ZAC de l'Amphithéâtre à Metz (Moselle - 57)

Mémoire en réponse à l'avis de la MRAE (N°007083/A P)

INDICE C

09/03/2026

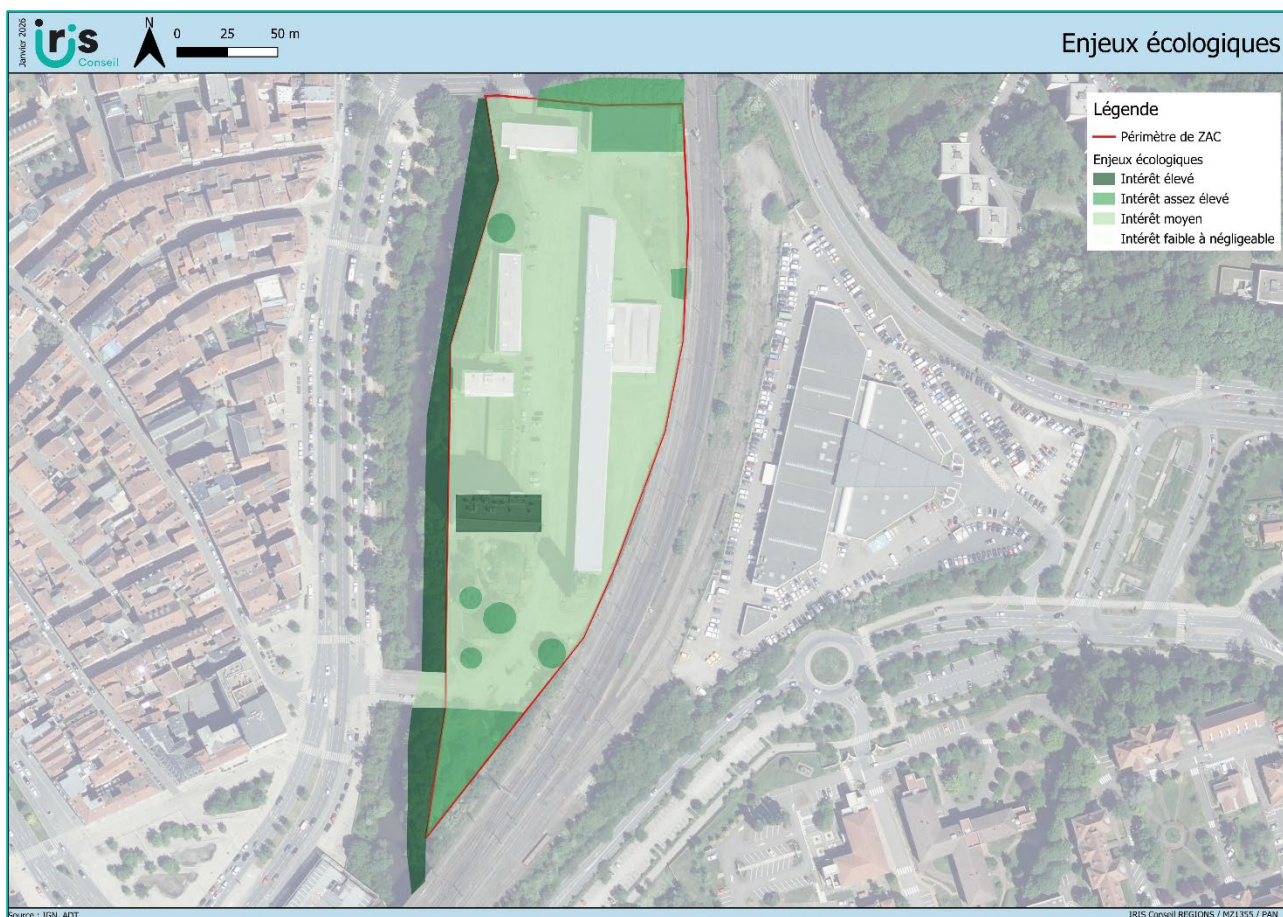
L'Ae note que seuls les enjeux avifaune (oiseaux) et chiroptères (chauves-souris) sont cartographiés sans pour autant préciser le niveau d'enjeu relevé pour l'ensemble des habitats.

L'Ae recommande au pétitionnaire de présenter une cartographie des enjeux écologiques sur le secteur Ranconval.

- Une description des enjeux sur le site de Ranconval est présentée au chapitre VII.3.5 de l'étude d'impact (p225). La carte ci-dessous représente ces enjeux.
